DOSSIER DE DEMANDE
D'AUTORISATION D'EXPLOITER ICPE

**MÉMOIRE DU PORTEUR DE PROJET
EN RÉPONSE À L'AVIS DE L'AUTORITÉ ENVIRONNEMENTALE**

L'autorité administrative de l'Etat compétente en matière d'environnement désignée par la réglementation, dite « Autorité Environnementale » a émis un avis le 25 mars 2015 portant sur ce dossier. L'autorité environnementale conclut que le projet a fait l'objet d'une étude d'impact de qualité satisfaisante qui aborde de façon pertinente les enjeux environnementaux, les impacts du projet et les mesures d'évitement, de réduction et d'accompagnement associées et qui permet de s'assurer d'une bonne prise en compte de l'environnement.

Carte 1. Carte des zones d'inventaires

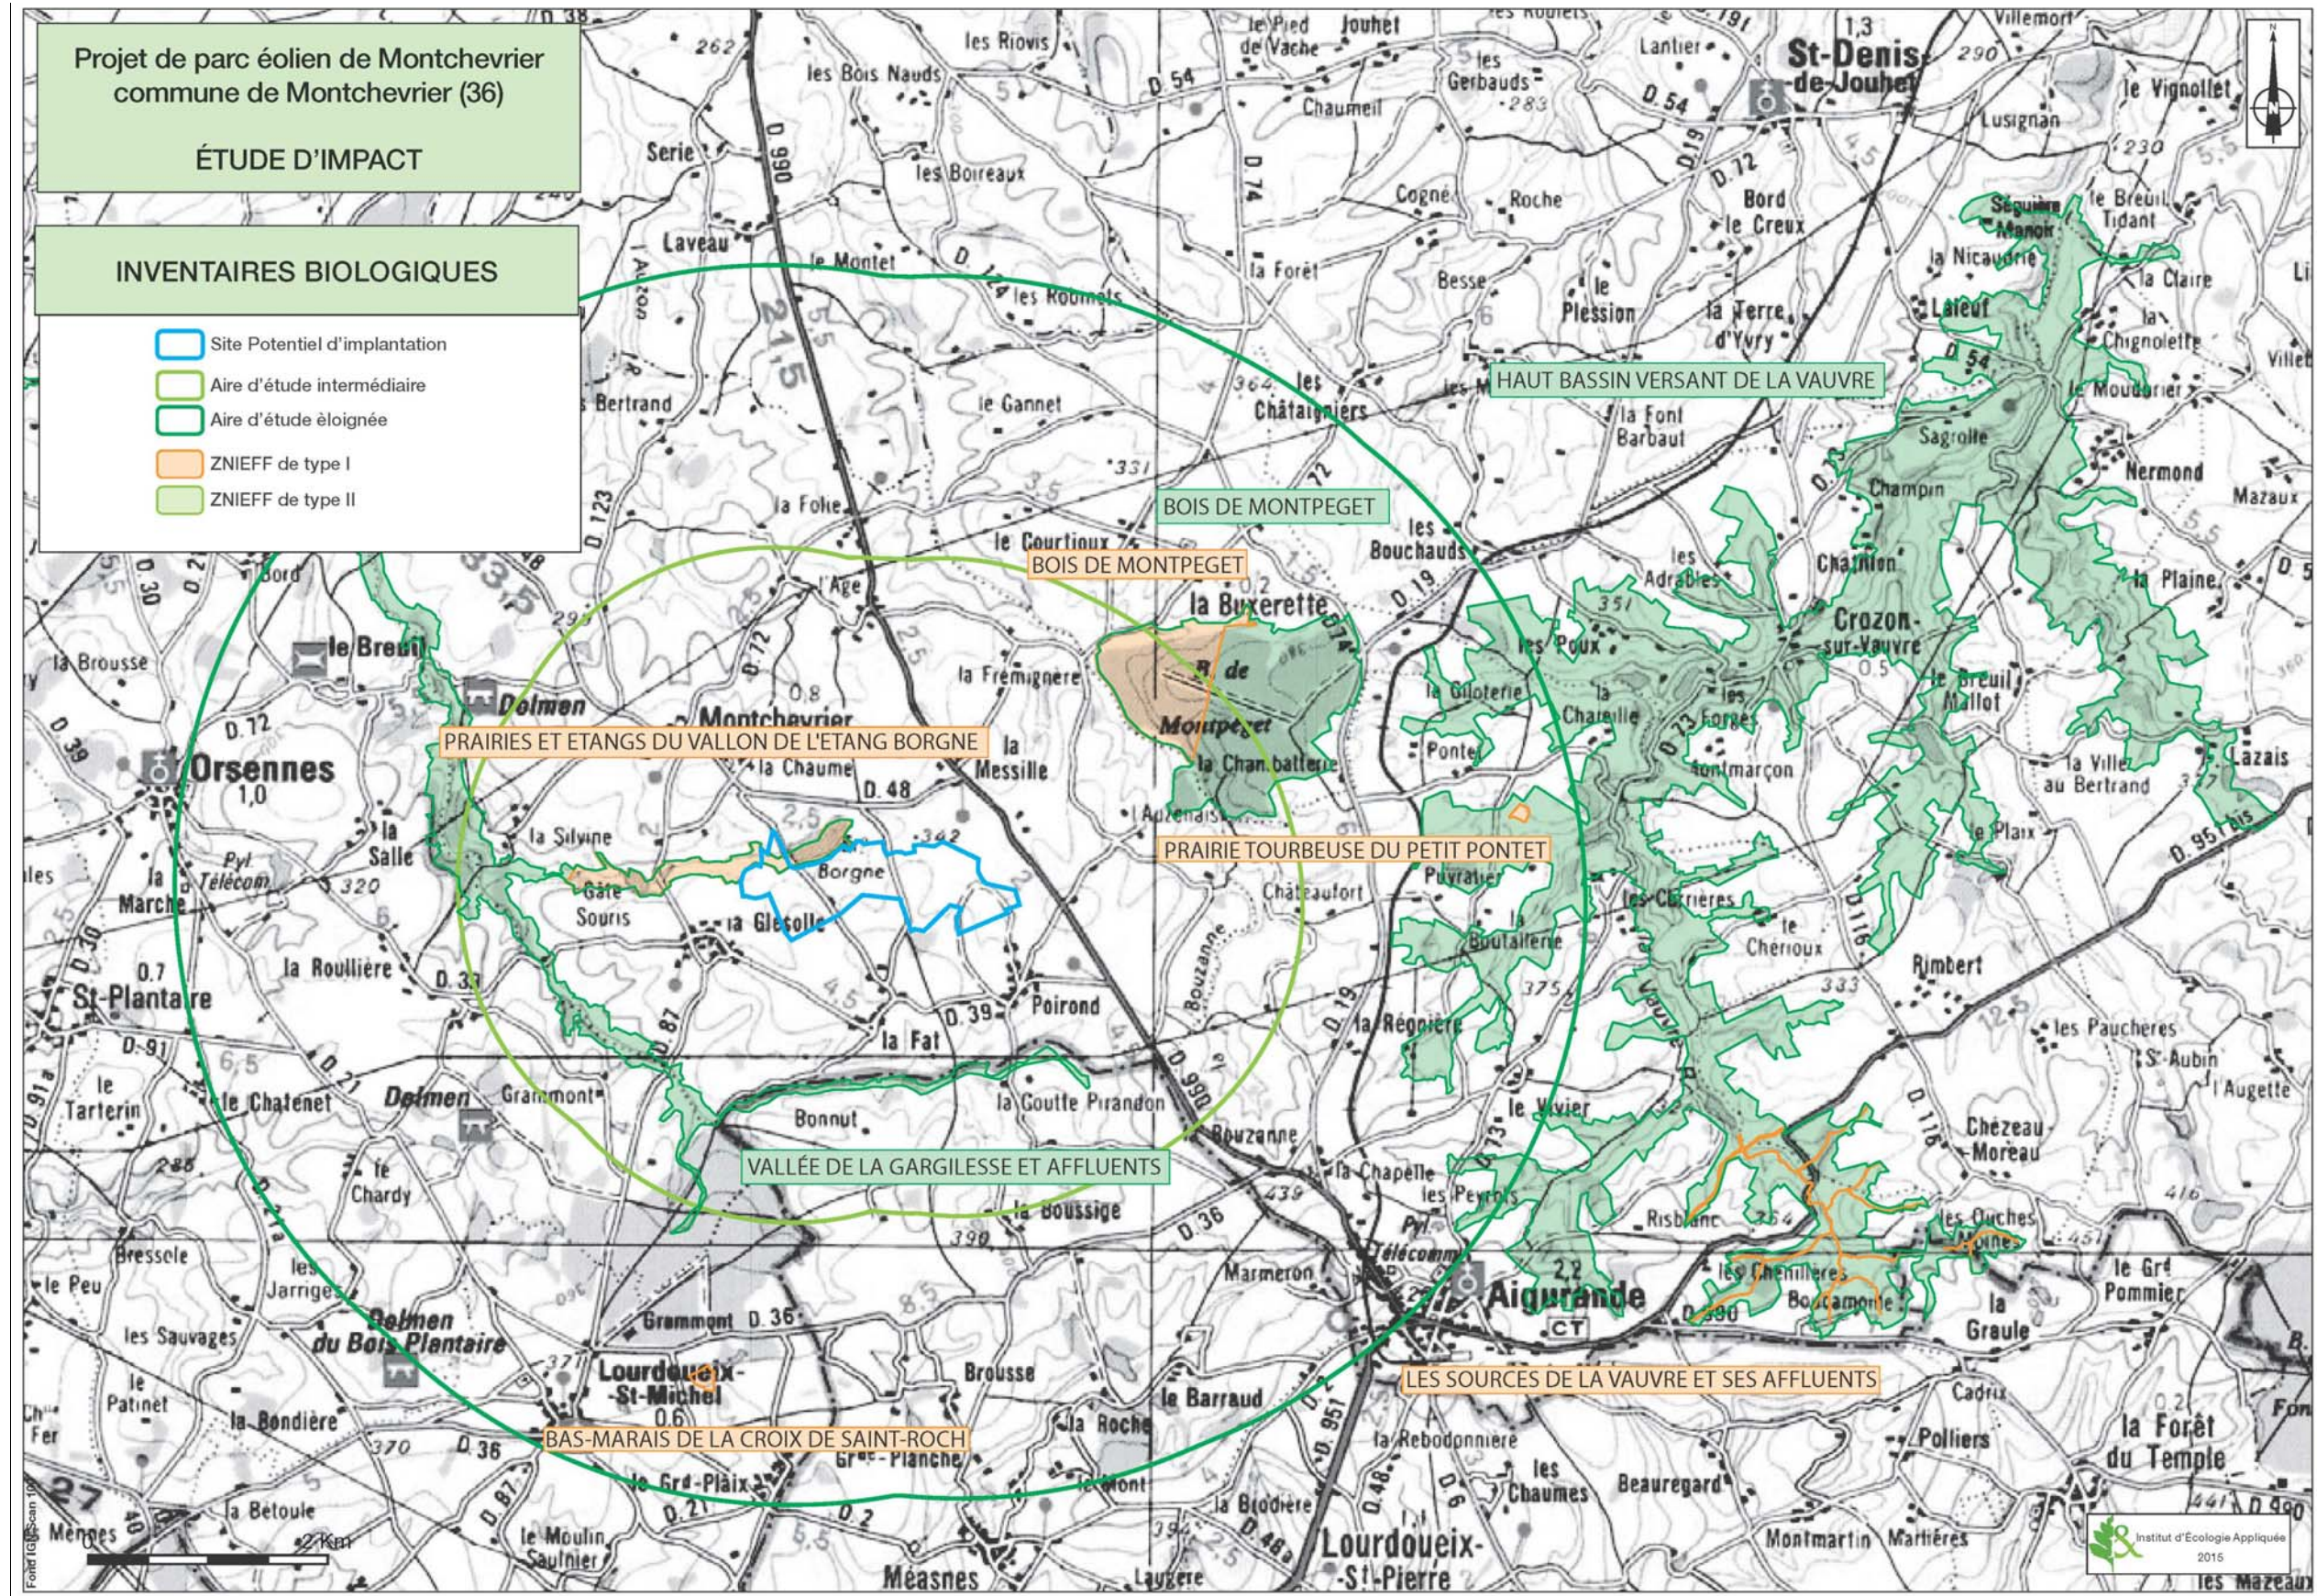
« La ZNIEFF « Vallée de la Gargillesse et affluents » n'apparaît pas dans la cartographie reproduite en p. 42 de l'étude d'impact. »

La ZNIEFF mentionnée n'a en effet pas été représentée dans les dossiers déposés. Comme cela a été précisé dans le nota indiqué en bas du tableau des zonages réglementaires en page 15 du volet biologique de l'étude d'impact, au moment du dépôt des dossiers « la cartographie de la ZNIEFF Vallée de la Gargillesse et affluents [n'était] pas disponible auprès de la DREAL Centre ».

Cela ayant été corrigé entre temps, il est aujourd'hui possible de la faire figurer sur la carte présentée ci-dessous.
